I Результаты обследования:

2. Входа (входов) в здание: **Муниципальное дошкольное образовательное учреждение «Детский сад» пст. Солнечный**

Республика Коми, Удорский район, пст. Солнечный, ул. Таежная, д. 7

№ 29

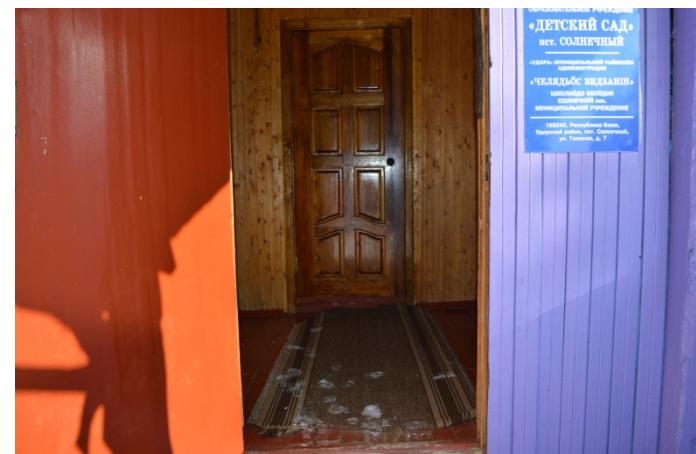
| № п/п | Наименование функционально- планировочного элемента | Наличие элемента | | | Выявленные нарушения и замечания | | Работы по адаптации объекта | |
|----------|--|------------------|------------------|-----------|---|---|---|------------------------|
| 2.1 | Лестница (наружная) | есть | | 29 | Вход - ширина марша лестницы 2,85 см.; - отсутствуют поручни на лестнице; - высота ступеней 9 - 17 см.; - отсутствует антискользящее покрытие; - отсутствуют тактильные предупреждающие перед лестничным маршем; - краевые ступени марша лестницы не выделены; - отсутствует кнопка вызова персонала. | O, C | - ширина лестничных маршей внешних лестниц на участках проектируемых зданий и сооружений должна быть не менее 1,35 м. СП 59.13330.2016 п. 5.1.12; - при расчетной ширине марша лестницы 4,0 м и более следует предусматривать дополнительно центральные двусторонние разделительные поручни СП 59.13330.2016 п. 6.2.8; - ширина приступей следует принимать от 0,35 до 0,4 м (или кратно этим значениям), высоту подступенка - от 0,12 до 0,15 м. Все ступени лестниц в пределах одного марша должны быть одинаковыми по форме СП 59.13330.2016 п. 5.1.12; - наружные лестницы должны иметь поручни с учетом технических требований к опорным стационарным устройствам по ГОСТ Р 51261-99; | Ремонт TCP, Орг. |

| 2.3 | Входная площадка (перед дверью) | есть | 29 | Вход - размер площадки 1,35*2,9м.; - высота площадки 40 см.; - отсутствует водоотвод; - отсутствует антискользящее покрытие; - отсутствует кнопка вызова персонала. | К, О, С, Г, У | - входная площадка при входах, доступных МГН, должна иметь водоотвод СП 59.13330.2016 п. 6.1.4; - входная площадка при входах, доступных МГН, должна иметь навес СП 59.13330.2016 п. 6.1.4; - поверхности покрытий входных площадок и тамбуров должны быть твердыми, не допускать скольжения при намокании и иметь поперечный уклон в пределах 1% - 2%. СП 59.13330.2016 п. 6.1.4; - не допускается применение одиночных ступеней, они должны быть оборудованы пандусом в соответствии с требованиями (СП 59.13330. 2016 п. 5.1.15 и п. 6.1.2) СП 59.13330. 2016 п. 6.1.2; - размеры входной площадки с пандусом - не менее 2,2*2,2 м. СП 59.13330.2016 п. 6.1.4; - закрепить грязезащитное покрытие; - дренажные и водосборные решетки, устанавливаемые на входных площадках, | Ремонт, TCP, Орг. |

| | | | | | | <ul style="list-style-type: none"> - на проступях краевых ступеней лестничных маршей должны быть нанесены одна или несколько полос, контрастных с поверхностью ступени, (например, желтого цвета), имеющие общую ширину в пределах 0,08-0,1 м. Расстояние между контрастной полосой и краем проступи - от 0,03 до 0,04 м. СП 59.13330.2016 п. 5.1.12; - установить тактильные предупреждающие полосы перед открытой лестницей согласно ГОСТ Р 52875-2007; - разместить информацию об оказании ситуационной помощи в начале лестничного марша; - установить переговорное устройство на высоте 0,8 м. от уровня пола, разместив рядом табличку контрастного цвета размерами 50 x 270 мм. с называнием «Вызов помощи», с дублированием информации шрифтом Брайля (высота точек 0,7 мм., диаметр 1,5 мм.); - организовать преодоление барьеров посредством оказания ситуационной помощи; - закрепить ответственного сотрудника за встречу и сопровождение МГН на объекте. | |

| | | | | | должны устанавливаться на одном уровне с поверхностью покрытия пола СП 59.13330.2016 п. 6.1.8; - разместить информацию об оказании ситуационной помощи перед входной площадкой; - установить переговорное устройство на высоте 0,8 м. от уровня пола, разместив рядом табличку контрастного цвета размерами 50 x 270 мм. с названием «Вызов помощи», с дублированием информации шрифтом Брайля (высота точек 0,7 мм., диаметр 1,5 мм.); - организовать преодоление барьеров посредством оказания ситуационной помощи; - закрепить ответственного сотрудника за встречу и сопровождение МГН на объекте; - предусмотреть освещение всех участков зоны, независимое от уличного освещения. | | |
